## Keine Kühlleistung an Gerät KE 360-1-2T

Wenn Kunden die Kühlleistung reklamieren, kann die Kalibrierung der Elektronik nicht erfolgreich gewesen sein.

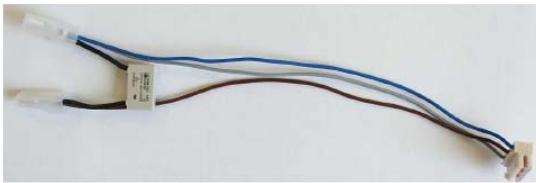
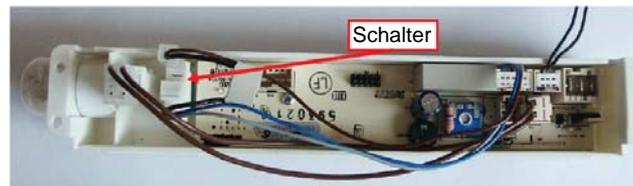
**Bitte überprüfen Sie immer, dass auch ein 0,1µF Kondensator in den Kabelbaum (ET-Nr. 433710) eingelötet wurde.**

Alt	Neu
Schalter (bis Seriennr. 61630001 einzubauen)	ET-Nr. 433339	ET-Nr. 433711
Kabelsatz (bis Seriennr. 73730001 zu erneuern)		ET-Nr. 433710
Netzfilter (bis Seriennr. < 815..... einzubauen)		ET-Nr. 438176

### Einbau des Netzfilters (ET-Nr.438176)

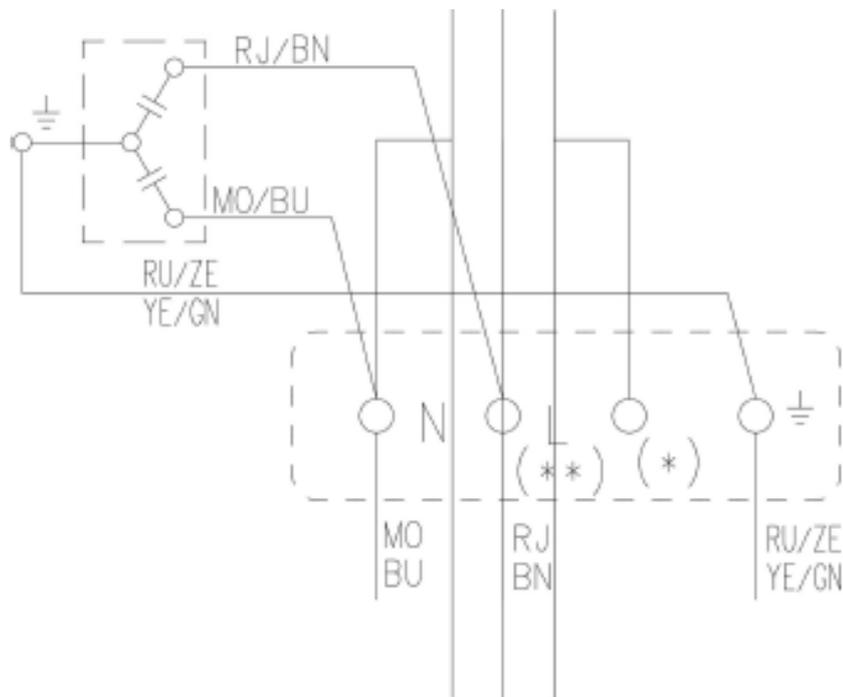
Befestigen Sie den Netzfilter auf dem Kompressorträger.

Der Einbau des Netzfilters gilt für alle Geräte, welche den Filter noch nicht eingebaut haben bzw. bis zur Seriennummer des Geräts < 815.....
